FORMULARZ INTERPELACJI / ZAPYTANIA
Radnej / Radnego Miasta i Gminy Wysoka
VIII Kadencja Rady Miasta i Gminy Wysoka 2018 – 2023

1. Korekty przejścia dla pieszych zlokalizowanego w ciągu drogi wojewódzkiej nr 190 w mieście Wysoka w rejonie ul. Pocztowa nr 5.
2. Realizacji pozostałego zakresu prac z pisma WZDW.WUD.610.280/17 z dnia 17.01.2018r. w sprawie:
 - a) montażu systemu wideodetekcji na wybudowanej w m. Wysoka sygnalizacji świetlnej na skrzyżowaniu ul. Kościelna / Szkolna (pkt. 1 w/w pisma WZDW),
 - b) dodatkowego oznakowania tabliczką T-27 (Agatka) przejścia dla pieszych na wysokości skrzyżowania ul. Dworcowej / Ogrodowej (pkt. 3 w/w pisma WZDW).

Zdjęcia (Nr 1 – Nr 4) przejścia dla pieszych ul. Pocztowa w Wysokiej w ciągu drogi wojewódzkiej DW nr 190.

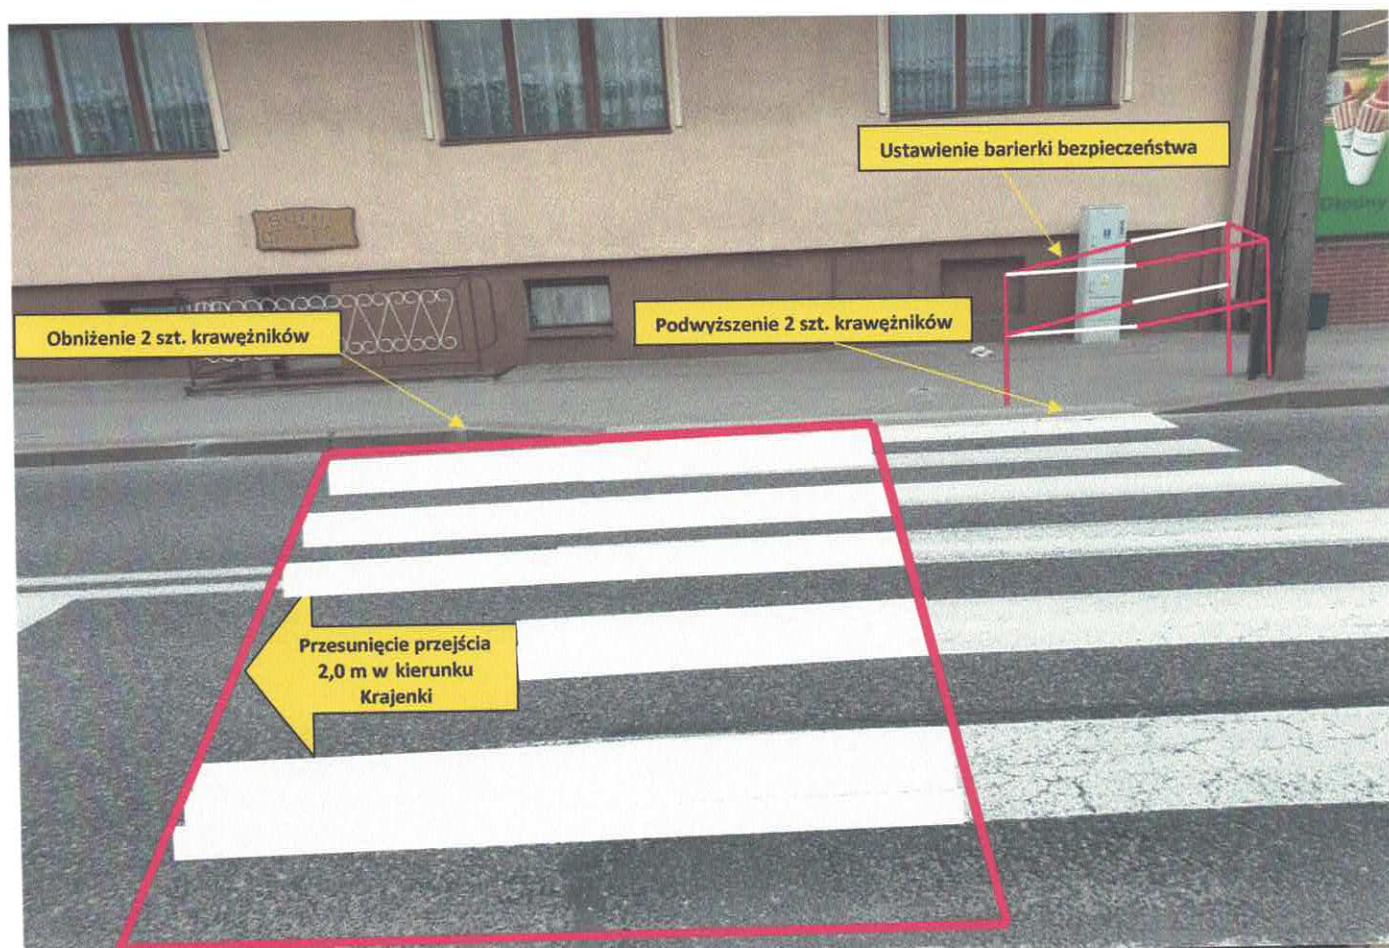
Wnioskowana korekta dotyczyłaby przesunięcia już wykonanego przejścia dla pieszych z jednoczesnym przesunięciem (cofnięciem) jednego znaku aktywnego D6 wg. mojej oceny o co najmniej 2,0 m (tj. na długości 2 wbudowanych krawężników) w kierunku Krajenki (jak zaproponowano na **zdjęciach nr 3 i nr 4**).

Wnioskowana (korekta) przesunięcie wynika z ograniczonej widoczności kierowców jadących z kierunku ul. Kościelnej z uwagi na znajdujący się poblizu w/w przejścia blisko krawędzi drogi (jednocześnie będąca w łuku) podwójnego (zablokowanego) słupa energetycznego powodującego zasłanianie podchodzącej (zbliżającej się) osoby (szczególnie dziecka) do pasów przejścia drogowego dla pieszych.

Należy także podkreślić, że zaproponowane dodatkowo oznakowanie D6 zwiększa czujność kierowców jednakże nie zapewnia pełnej widoczności pojawiającej się osoby (sylwetki) jak pokazano na **zdjęciu nr 1 i nr 2**.

1. Podwyższenie i obniżenie zabudowanego krawężnika po obu stronach ulicy (ca. 2,0 m / ca. 2,0 m) - **Zdjęcie nr 3**.
2. Usunięcie i domalowanie pasów na szerokości ca. 2,0 m w kierunku Krajenki - **Zdjęcie nr 3**.
3. Dodatkowe zamontowanie od strony słupa energetycznego bariery bezpieczeństwa (wykonaną z rur oznakowaną kolorem biało - czerwonym) wymuszającą podejście przechodnia do środkowej „centralnej” części przejścia dla pieszych zapewniające dobrą widoczność kierowcom jadącym z kierunku Pobórki do Krajenki - **Zdjęcie nr 3**.
4. Przesłanie w kierunku Krajenki o ca. 2,0 – 3,0 m znak aktywny D6 (z uwzględnieniem faktu, iż obecny znak D6 jest częściowo – pulsujące światła zasłaniany reklamą znaku „Bankomatu” pobliskiego sklepu - **Zdjęcie nr 4**.

Realizacja w/w zakresu wyeliminuje tzw. strefę martwą (tj. sytuację „nakładania się” obrysu słupa energetycznego na sylwetkę osoby), co przyczyni się do **pełnego uwidocznienia** znajdującej się osoby na sygnalizowanym przejściu nadjeżdżającym kierowcom, co pokazano na **zdjęciach nr 3 i nr 4**.
